dot. postępowania „Budowa drogi ekspresowej S8 - Trasa Armii Krajowej od węzła Konotopa do węzła Prymasa Tysiąclecia, km 1+099 – km 11+477,07”

Znak postępowania GDDKiA/BURI/2006/R/20A/FS/WA

### Zestaw 3

(odpowiedzi na pytania od 57 do 120)

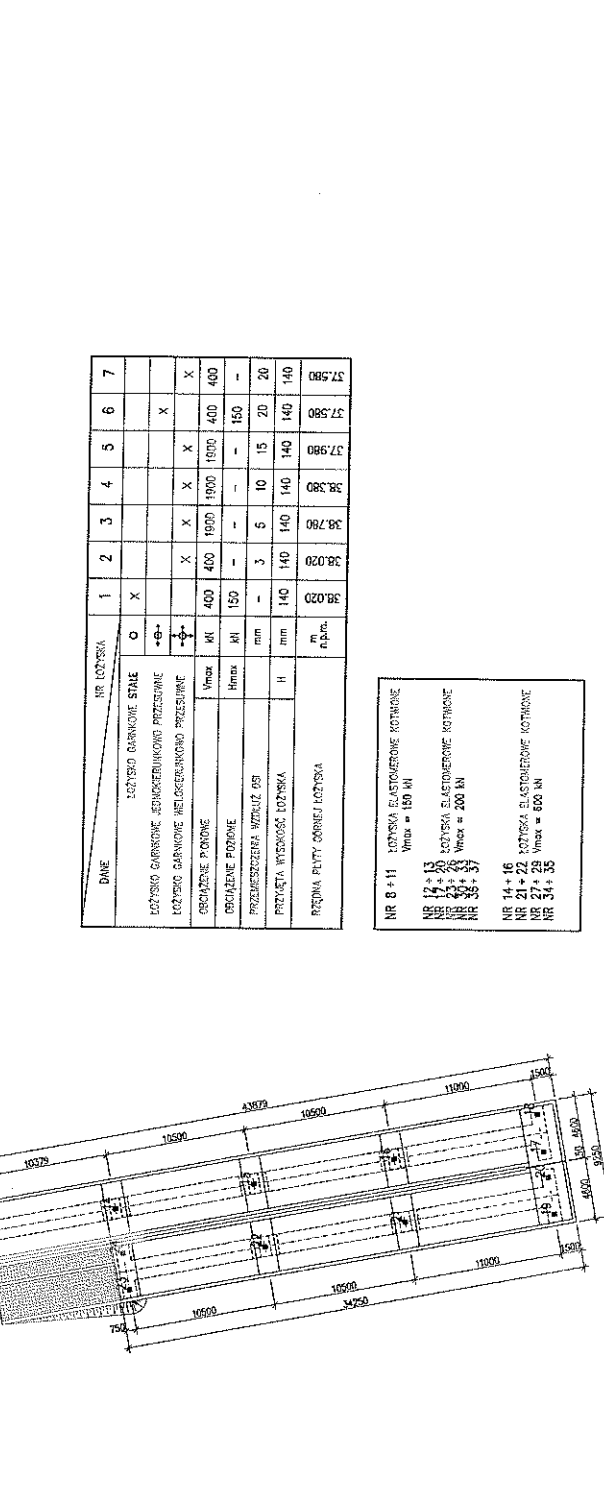
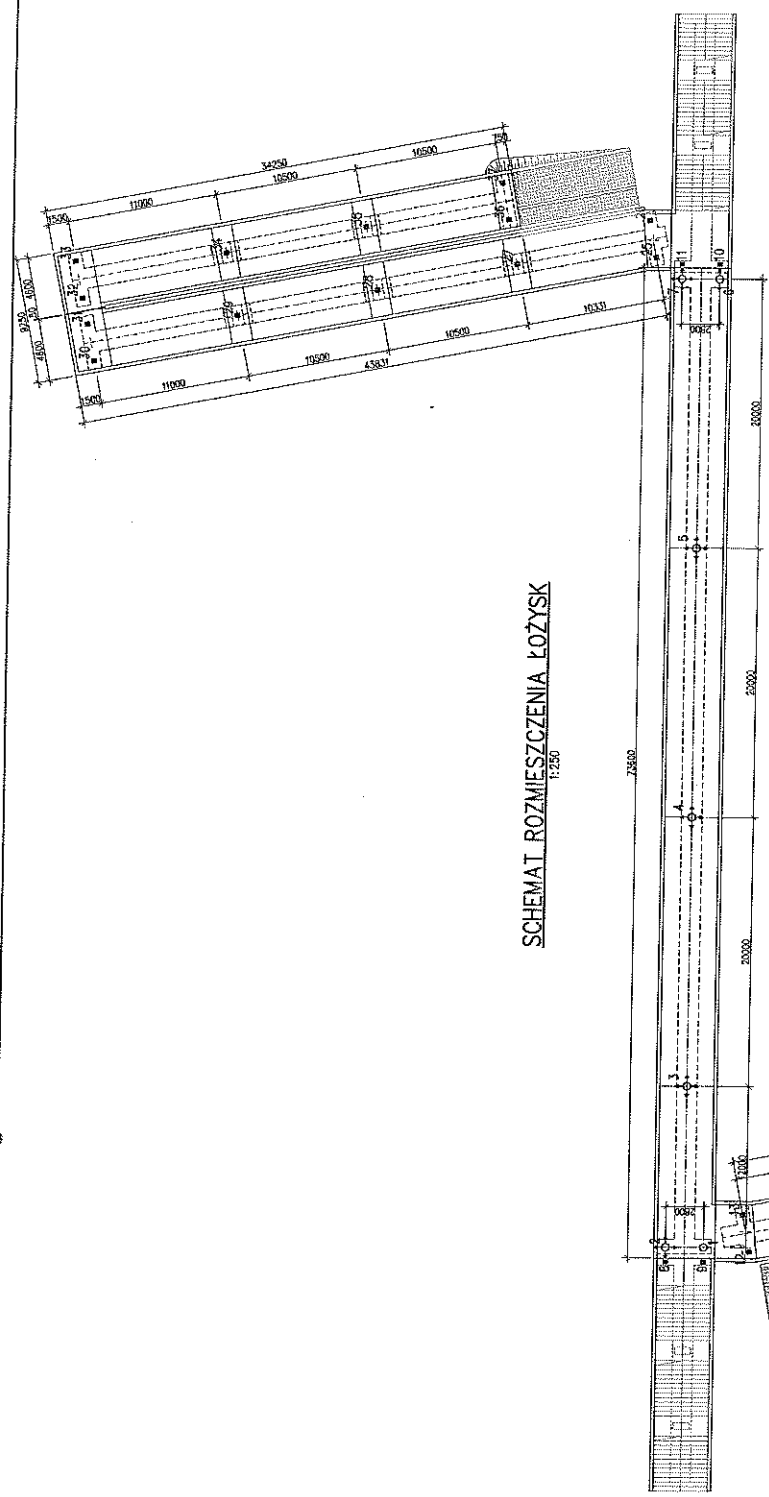
802		- układanie kabla XzTKMXpw 50x4x0,8 w rowie kablowych	m	216		
803		- układanie kabla XzTKMXpw 25x4x0,8 w rowie kablowych	m	216

Prosimy o podanie czy w poz. 802 i 803 należy wykonać wykop czy też kabel jest układany w istniejącym wykopie?

Dla kabli wymienionych w pozycjach 802 i 803 należy wykonać wykop.
